Provincia di Cuneo
S.S. 28 del Colle di Nava
Lavori di realizzazione della Tangenziale di Mondovì con collegamento alla S.S. 28 Dir – 564 e al casello A6 "Torino–Savona" – III Lotto (Variante di Mondovì)

PROGETTO DEFINITIVO

01 – INQUADRAMENTO DELL'INTERVENTO

Relazione di riscontro alle richieste di integrazioni VIA

Figura 1: Buffer e ricettori area tracciato principale e tracciato secondario Rione Borgato

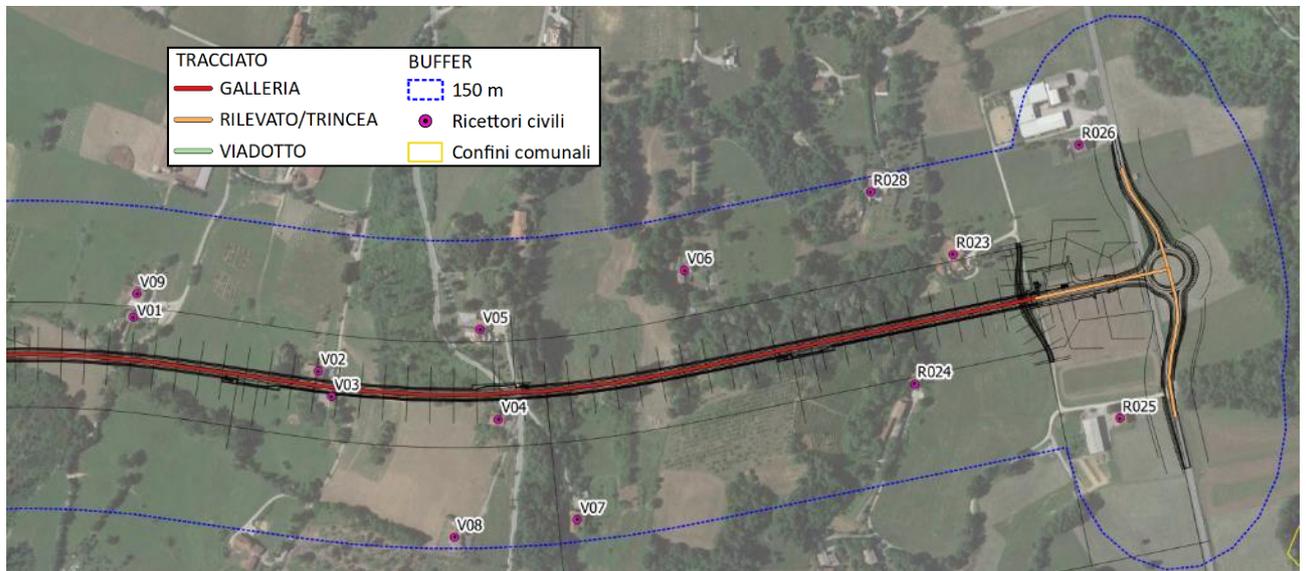
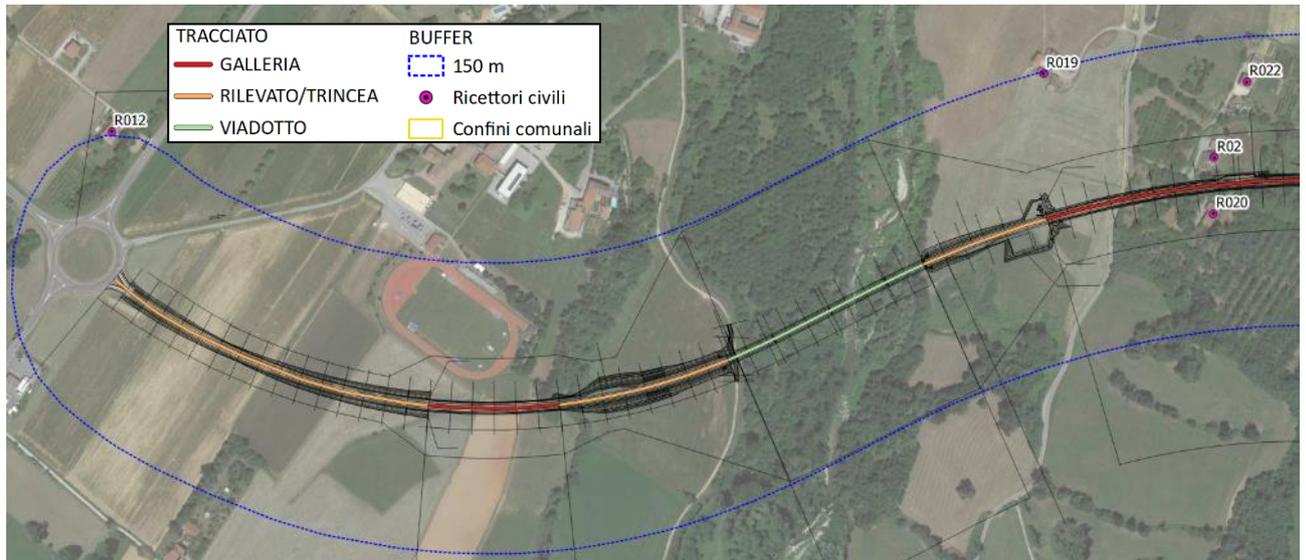
Le considerazioni svolte hanno consentito la determinazione dei buffer di influenza all'interno dei quali censire i ricettori presenti (paragrafi 4.2, 4.3 e 4.4), che sono stati indagati tramite sopralluogo e presso i quali sono state effettuate delle misure vibrazionali *ante operam* (capitolo 6). Sono state create per ciascun ricettore delle schede descrittive riportanti le informazioni utili per la valutazione sia per l'asse principale che per l'asse secondario (capitolo 5). Sono stati censiti sia ricettori già individuati nel corso dello studio previsionale di impatto acustico sia nuovi ricettori posti in copertura alla galleria naturale San Lorenzo.

Si riportano nel seguito i ricettori considerati, reperibili in Allegato 1 alla valutazione:

Stralcio della Tavola 2 – Beni Paesaggistici tratta dal sito webgis.arpa.piemonte.it

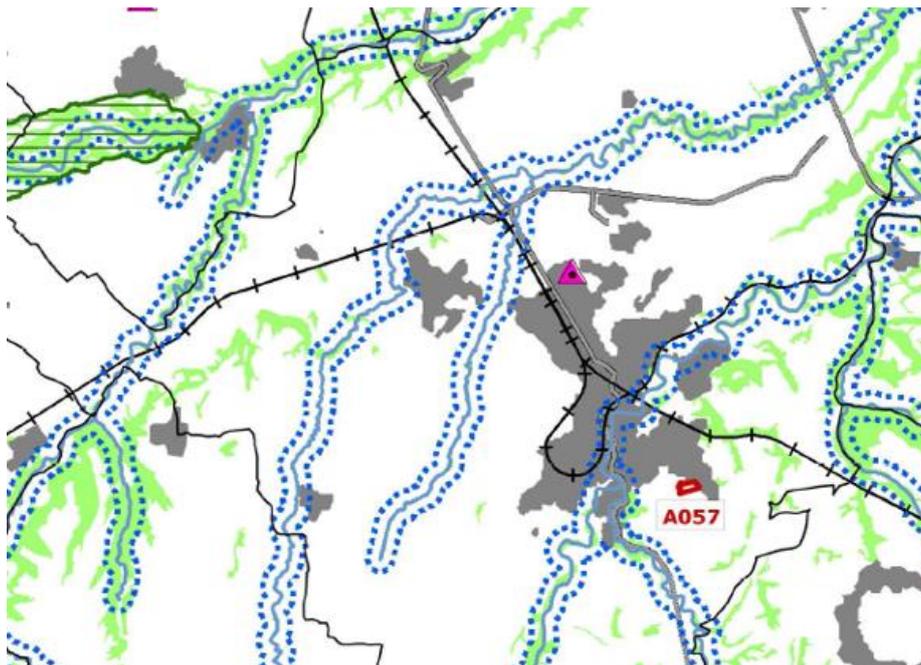
Preso atto di quanto riportato dal Proponente nella documentazione integrativa predisposta, ossia che " ... Gli usi civici non sono presenti sulle tavole del Piano Paesistico ... ", considerato, tuttavia, che dalla verifica della Tavola P2 - Beni paesaggistici del Ppr, risulta invece che il territorio del Comune di Mondovì è gravato dalla presenza di usi civici (cfr. immagine sotto riportata), si chiede di voler dichiarare quali verifiche siano state condotte in merito, come anche quali Amministrazioni ne abbiano, se del caso, attestato l'inesistenza nelle aree interessate dal progetto;

Dalla verifica effettuata dall'Ufficio Tecnico del Comune di Mondovì i mappali compresi nell'elenco ditte interessati dalla realizzazione dell'intervento non risultano vincolati ad uso civico.

Si allega ad ulteriore conferma uno stralcio della tavola P2.6 del Piano, consultata rispetto agli usi civici dalla quale si evince la presenza di usi civici in un'area comunale posta a nord rispetto al corridoio di intervento.

Stralcio Planimetrico

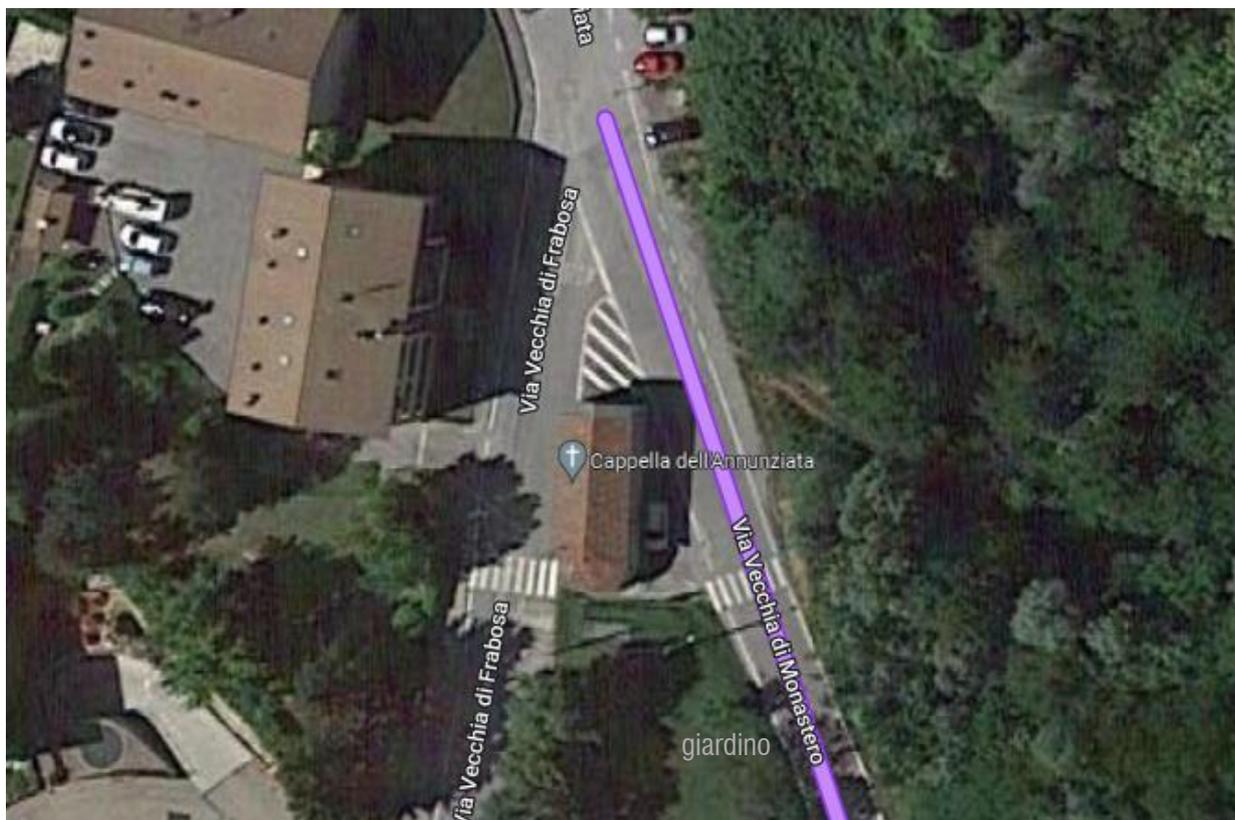
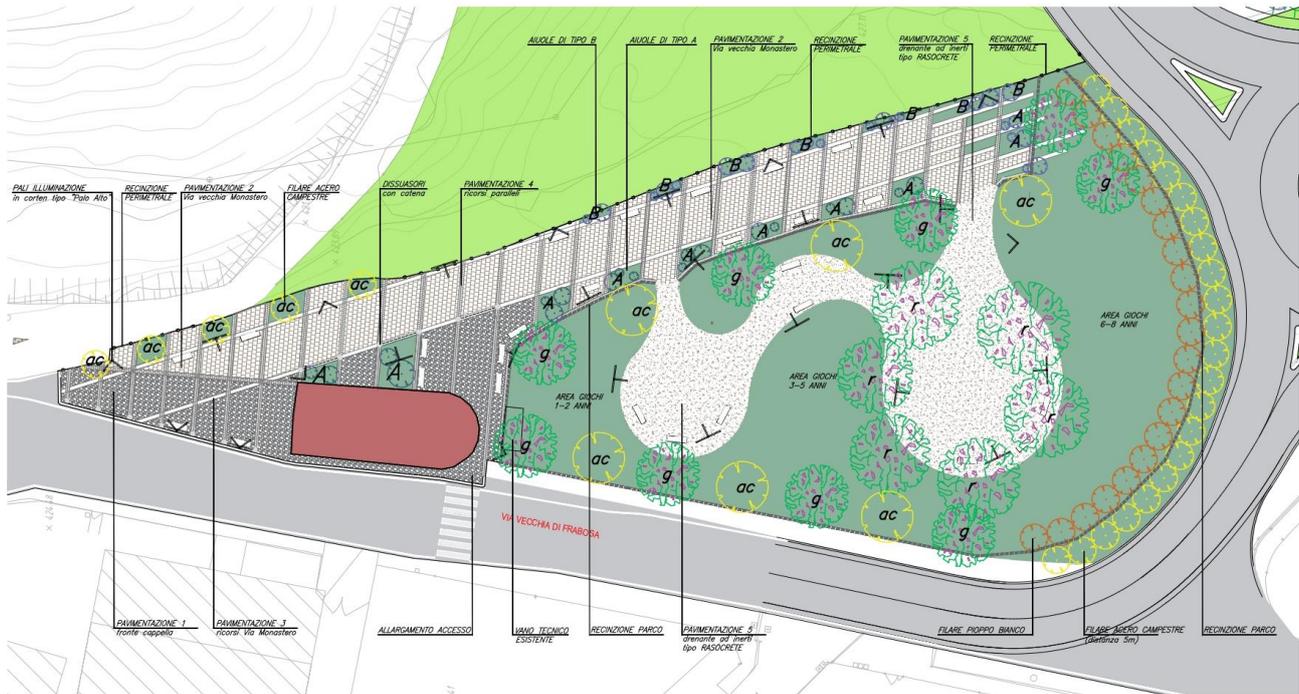
Predisporre un progetto di dettaglio delle opere architettoniche e a verde relativo all'area esterna della Cappella della Santissima Annunziata. Deve essere elaborato un disegno architettonico che definisca una sorta di "sagrato" antistante la Cappella, posto simmetricamente rispetto alla stessa, prevedendo anche una revisione delle pavimentazioni esterne, prediligendo finiture naturali e permeabili che rievochino il tracciato preesistente della Via Vecchia di Monastero. Il predetto progetto, inoltre, deve essere rappresentato come esteso a tutti i lati della Cappella (non solo alla sua facciata) e adeguatamente recepito in apposite fotosimulazioni elaborate da più punti di vista. Deve inoltre essere previsto un adeguato approfondimento storico del bene tutelato e una relazione tecnica illustrativa di dettaglio dell'intervento di progetto richiesto, anche fornendo ulteriori dettagli in merito al " ... ponte storico inadeguato e proibito al traffico pesante ... " (cfr. p. 27 della Sintesi non tecnica);

E' stato eseguito un progetto architettonico di dettaglio che consente di valorizzare la Cappella e di offrire alla popolazione un nuovo spazio urbano. Inoltre il tratto di viabilità dismesso ha consentito di elaborare un ridisegno di questo angolo di città compreso tra due strade di scorrimento veloce. Il centro del sistema è dato dalla Cappella, attorno alla quale si genera un nuovo ambito protetto sia per il culto, che per la sosta ed il gioco.

Attorno alla Cappella è stata creata un'area di rispetto, accanto alla quale ci sarà il viale pedonale che ricalca il percorso dismesso di via Vecchia di Monastero. Il disegno del verde si compone di alberature in filare per creare l'invito di accesso alla nuova area, aiuole con arbusti a fioriture stagionali e non, alberature con diverse funzioni. Un doppio filare di alberi è stato inserito per schermare la rotonda al termine del parco, infine, alberi a libera disposizione verranno messi a dimora per integrare il verde preesistente nel parco giochi. Completano il nuovo spazio urbano, elementi di arredo come le panchine e l'illuminazione.

Il progetto di riqualificazione architettonica dell'area della Cappella rappresenta una compensazione paesaggistica. L'obiettivo è quello di creare un sistema urbano pedonale attorno alla Cappella, migliorando la fruizione e la frequentazione dell'area, incrementando la superficie a verde e offrendo la possibilità di passeggiare in un'area al riparo dal traffico.

Corografia di progetto su ortofoto redatta dal Proponente, stato di fatto e progetto del nuovo Viadotto Ermena.

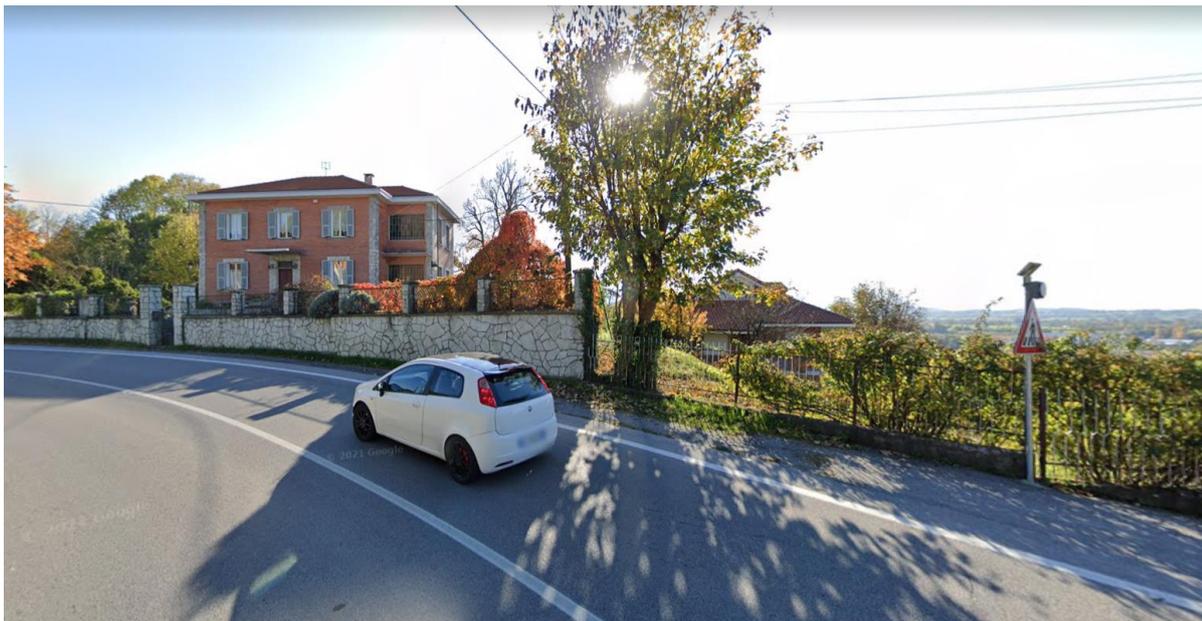
Preso atto dei chiarimenti forniti dal Proponente rispetto alla necessità di proporre un nuovo collegamento stradale sul torrente Ermena (asse secondario di progetto) collocato fra il Rione Borgata e il Km 31 della 5528, tuttavia, non esaustivi in quanto non molto dissimili da quanto già rappresentato nella documentazione di progetto presentata con l'istanza di VIA, visti i fotoinserti già prodotti per il viadotto sul torrente Ermena, si ritiene necessario dover chiedere al Proponente di predisporre ulteriori fotosimulazioni (anche con punto di vista in corrispondenza dell'area oggetto di Dichiarazione di notevole interesse pubblico della fascia collinare del Rione Piazza di Mondovì, dal punto più prossimo all'area interessata nuovo Viadotto Ermena), prevedendo, al contempo, un progetto degli interventi di riqualificazione dell'area su cui insiste il nuovo viadotto e opportuni elementi di mitigazione vegetazionale che dovranno essere dettagliatamente rappresentati con elaborati grafici e descrittivi e recepiti nelle succitate fotosimulazioni.

Planimetria delle opere di protezione in alveo

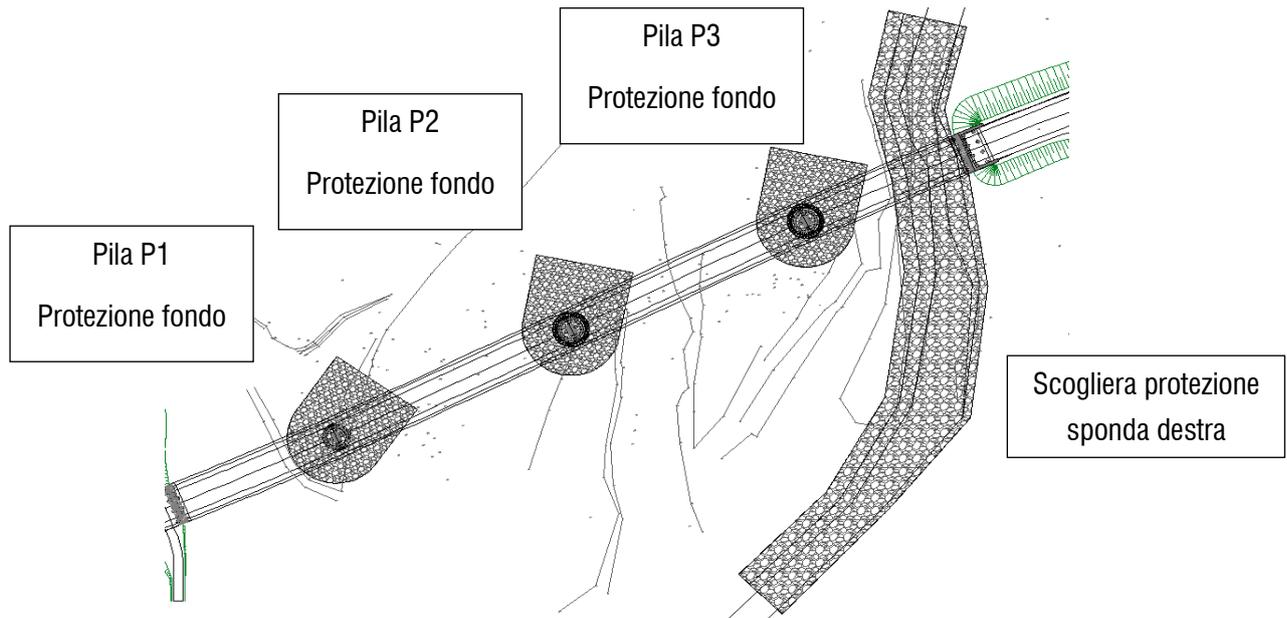
Evidenzi nelle verifiche di tipo idraulico anche il contributo legato al trasporto solido anche del t Ellero

- **Scogliere laterali:** in progetto è prevista la realizzazione di una scogliera in massi ciclopici a protezione della spalla S2 che si trova in sponda destra. La protezione si estende per un tratto di circa 215 m, di cui circa 155 m a monte del nuovo attraversamento e i restanti 60 m a valle. Il tratto a monte è così esteso per inglobare tutta l'ansa che l'alveo fa appena prima dell'attraversamento. La scogliera sarà prolungata sotto il talweg per ammorsarsi con il piede all'interno dello strato marnoso riscontrato nei sondaggi, in questo modo si fornisce una buona stabilità al piede dell'opera di protezione anche nel caso vi fosse un abbassamento del fondo a causa di una evoluzione erosiva dell'alveo.

- **Protezione delle pile:** nonostante le pile siano state dimensionate per tenere conto del massimo scalzamento della corrente si è previsto comunque di proteggere il plinto di fondazione con uno doppio strato di massi ciclopici. L'estensione planimetrica delle protezioni è stata pensata considerando la profondità massima di scavo e la classica forma lasciata dall'erosione. Anche in questo caso al fine di proteggere le nuove opere contro eventuali abbassamenti del fondo alveo causati da una tendenza evolutiva in erosione, si sono ammorsati i plinti di fondazione nello strato marnoso che è può essere eroso dalla corrente con processi evolutivi molto più lenti rispetto a quelli caratteristici dei materiali granulari. La protezione molto ampia in massi sciolti è appoggiata direttamente sullo strato marnoso.

Piena TR 200 anni, livelli idrici, sezione 04

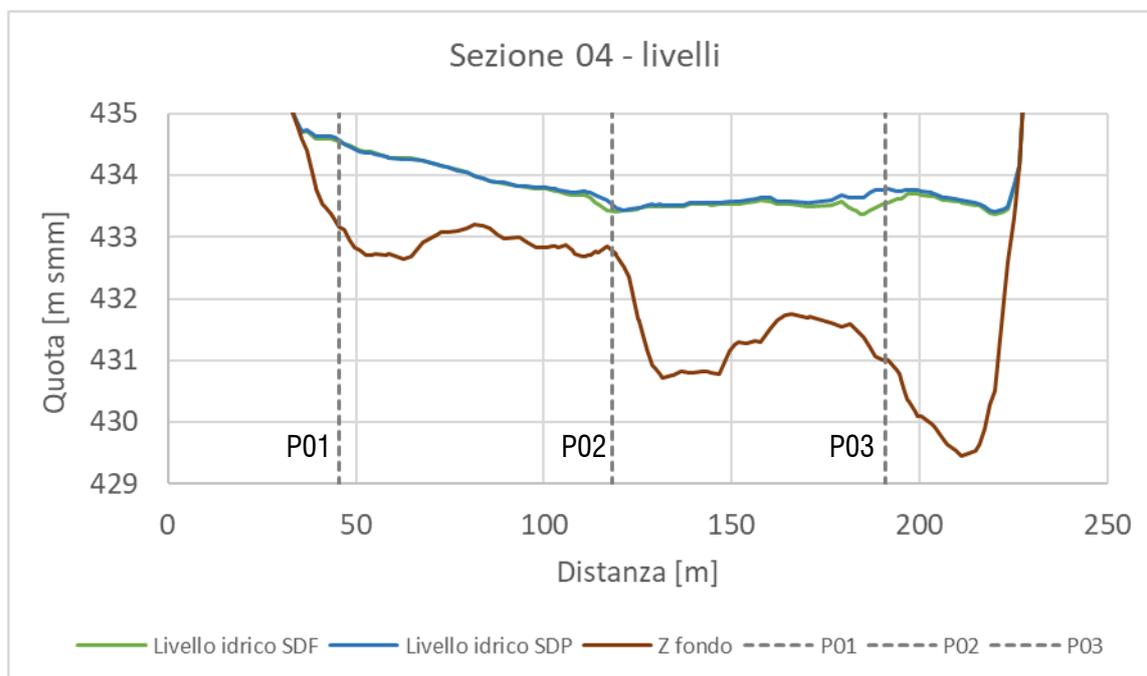
Per quanto riguarda la pila 3 del viadotto sul t. Ellero, considerando che il punto 3.2.1.3 della Direttiva 4 dell'Autorità di Bacino del Fiume Po (Direttiva Ponti) prevede che le pile vadano posizionate al di fuori dell'alveo inciso, valuti la possibilità di prevedere una soluzione alternativa o a giustificare la scelta effettuata, anche alla luce dei contenuti del punto 3.2.2 della Direttiva 4 (dislocazione delle pile).

Per quanto riguarda la Pila 3 essa si trova all'interno di una isola vicino all'alveo più inciso. Tale isola viene comunque sommersa anche con piene ordinarie, ma si trova dove l'altezza d'acqua in piena è modesta, così come indicato dalla stessa Direttiva.

In prima istanza si è ipotizzato di eliminare tale pila e fare un unico scavalco con luce da 120 m. La configurazione finale avrebbe comportato di realizzare una pila P02 di dimensioni quasi doppie, con pulvini elevati e spessori delle travi agli appoggi importanti, tanto da poter disturbare il trasporto galleggiante. Compatibilmente con i contenuti del punto 3.2.2 della Direttiva si è considerato una luce di calcolo di circa 70 m come limite tecnico ed economico oltre il quale i costi superano di fatto i benefici anche in termini di compatibilità idraulica. La Direttiva sempre al punto 3.2.2 alla voce "luce del ponte" dice che nei casi in cui la larghezza di piena sia limitata, non superiore ai 40 m, è preferibile la realizzazione di un ponte con luce unica, nel caso in esame l'alveo inciso ha una larghezza di 110 m, mentre la regione fluviale interessata dalla piena comprensiva delle golene incise nella valle ha una larghezza di circa 230 m. Si ammette di fatto che con le larghezze in gioco sia ammesso prevedere pile in alveo.
